Enquête publique

demande présentée par la société CN'AIR en vue d'obtenir le permis de construire d'une centrale photovoltaïque flottante sur le territoire de la **commune de Montaut (09)**, au lieu-dit « La Cabane ».

Procès-verbal de synthèse

MEMOIRE EN REPONSE AU PROCES-VERBAL DE SYNTHESE

Photographie 12 : Habitation abandonnée au sein de la zone d'étude

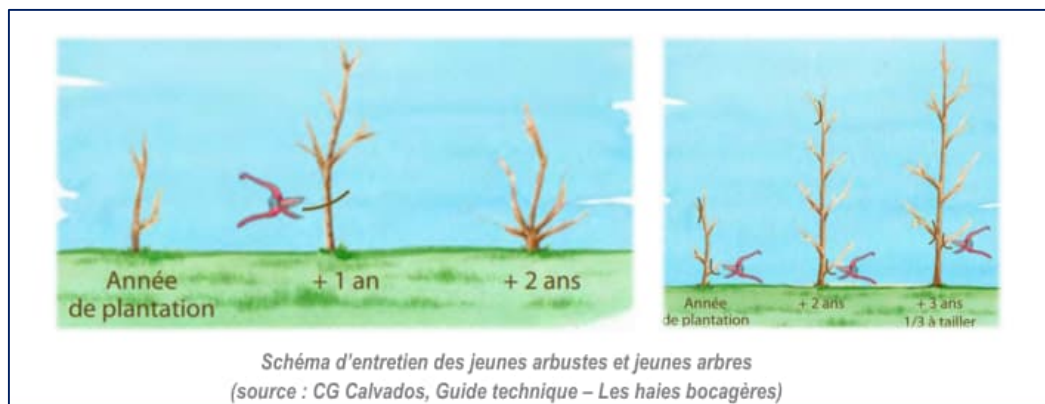
18. Il apparaît que la bâtisse n'est plus désormais dans le même état que lors de la réalisation de l'étude d'impact (photos ci-dessus 2019 vs avril 2023).

L'état actuel de la bâtisse lui permet-il d'assurer son rôle dans le cadre des enjeux avifaunistiques, et ne représente-t-elle pas un danger pour le public dans le cadre du parcours pédagogique prévu ?

L'état de la bâtisse s'est en effet dégradé très rapidement (toit partiellement effondré). Toutefois, il ne sera pas possible d'évaluer l'impact sur son attractivité pour l'avifaune (dont le Moineau friquet) sans réeffectuer de nouveaux inventaires.

Pour autant, les espèces d'oiseaux citées ci-dessus affectionnent les cavités dans les murs anciens et il est donc très probable que la bâtisse continue de leur offrir un habitat favorable pour la nidification.

Enfin, la sécurité du public sera garantie par la mise en défens de la bâtisse avec la pose d'une clôture éloignée d'au moins la hauteur du bâti. Cette clôture est notamment mise en évidence sur le plan PC2.2 du dossier de permis de construire.

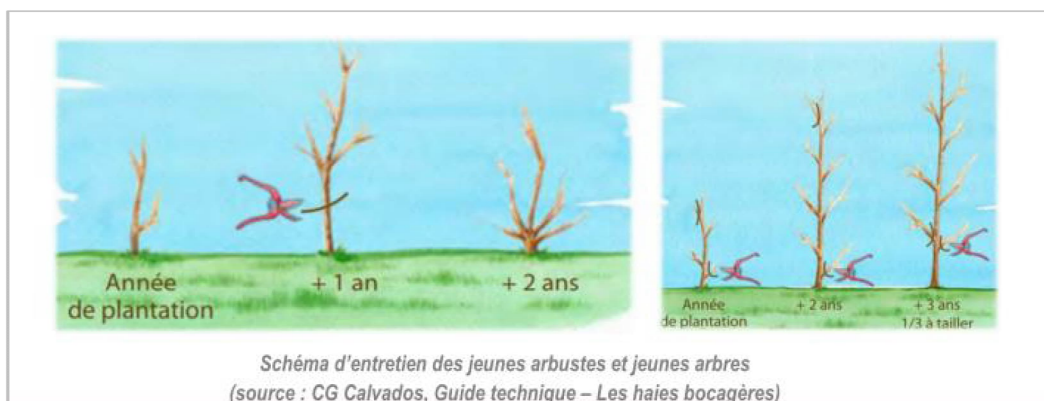
Question 3.14. Il est prévu un programme de gestion des végétations plantées, tant sur le site d'exploitation que sur le site de compensation (Documents IV.3. Complément n°2, et III.3 Étude d'impact).

L'illustration peut apparaître un peu optimiste, s'agissant d'un site où le sol a subi de fortes contraintes et où désormais les plantes rudérales sont majoritaires.

Comme le montre la photographie ci-contre, la reprise de la végétation plantée pour la renaturation du site (lac de la Ginestière) n'est pas toujours optimale. Ces plantations datent de 2016, soit presque 7 ans.

Ceci montre qu'il est possible que la plantation ou la reprise ne soit pas effective. Quel sera le protocole suivi par CN'AIR pour remédier à un défaut sur ce point ?

Comme expliqué en réponse à la question 3.1., CN'AIR est en devoir de mettre en place des mesures correctives en cas de non-efficacité des mesures présentées dans les dossiers de permis de construire et de dérogation espèces protégées.

CN'AIR suivra les préconisations de l'expert écologue qui aura la charge du suivi des mesures et qui définira le protocole pour la réalisation des plantations et leur entretien.
